LINEA AV/AC TORINO – VENEZIA Tratta VERONA – PADOVA

SL01 - PROLUNGAMENTO SOTTOVIA ESISTENTE SOTTO LA LINEA STORICA AL km 0+173.22

RELAZIONE CONFRONTO PD/PE

RAPPORTO DI VERIFICA DELLA PROGETTAZIONE

Figura 1: Stralcio planimetrico del P.G.R.A. e del sito di intervento (quadrato rosso).

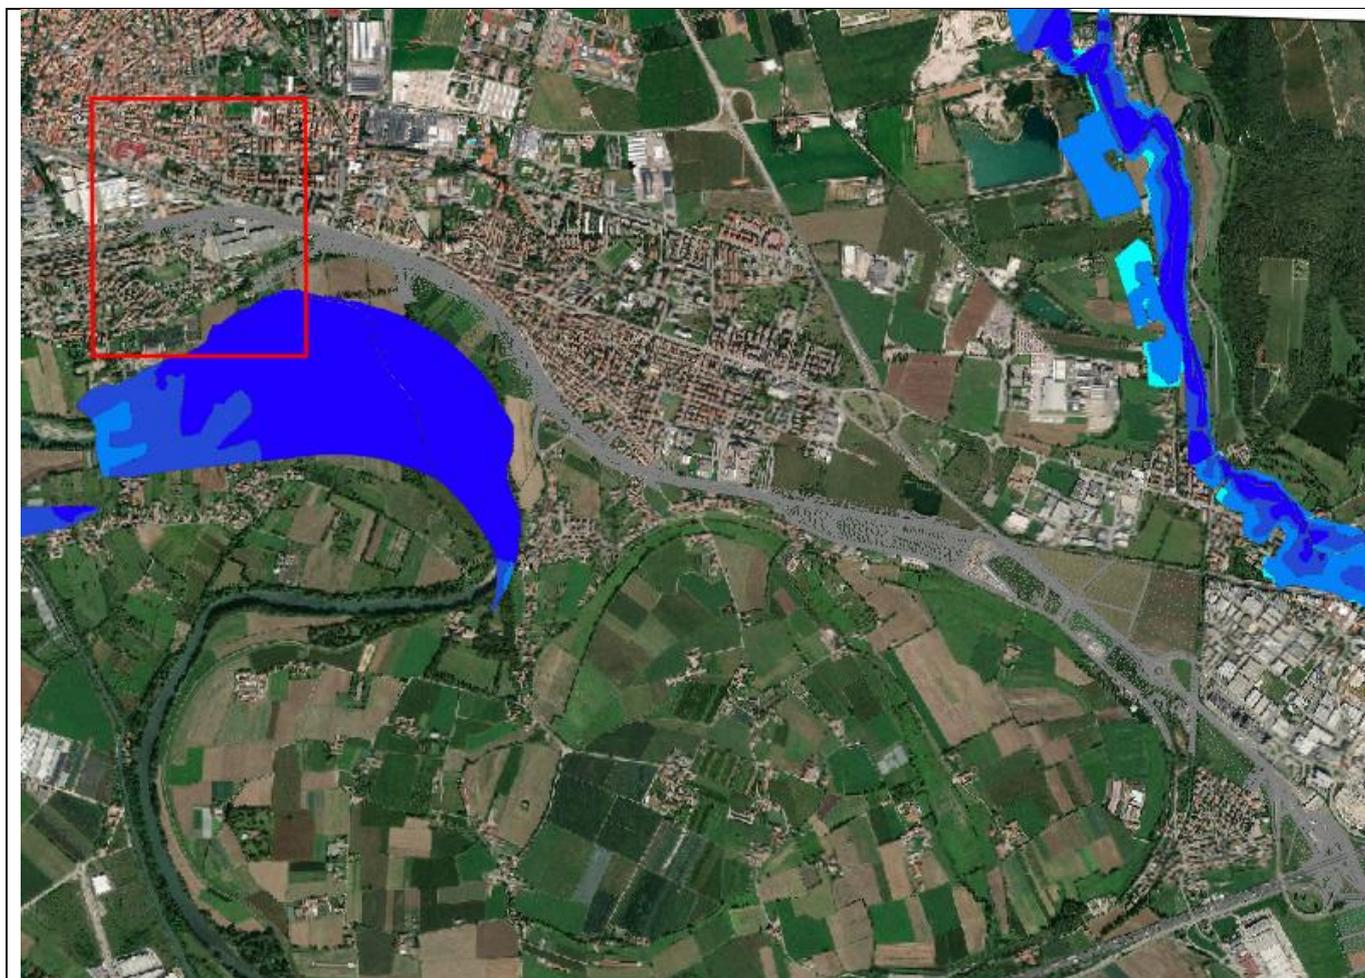
- C.8 Il progetto non presenta alcun elaborato dedicato alla compatibilità idraulica. Nello specifico sono assenti indicazioni sulla pericolosità idraulica e sul rischio idraulico delle aree interessate dalla realizzazione dell'infrastruttura. Sono totalmente assenti sia gli elaborati grafici di dettaglio nei quali devono essere evidenziate, se presenti, le aree soggette a restrizioni e vincoli dettati dal PAI (Piano di Assetto Idrogeologico), sia la relazione dedicata alla compatibilità idraulica e idrogeologica delle opere in progetto. Nel caso specifico non viene data evidenza che il sottovia in progetto non ricada in aree soggette a rischio idraulico e idrogeologico. Eventuali modifiche che dovessero rendersi necessarie per rendere l'opera sicura da questo punto di vista saranno totalmente a carico del GC.

In risposta al p.to C.8, come è possibile osservare dallo stralcio planimetrico rappresentato in figura, l'intervento in esame ricade esternamente alle aree a rischio idraulico individuate dal Piano di Gestione del Rischio Alluvioni relativo alla Regione Veneto.

Nello specifico si forniscono le indicazioni sulla pericolosità idraulica e sul rischio idraulico delle aree interessate dalla realizzazione dell'infrastruttura.
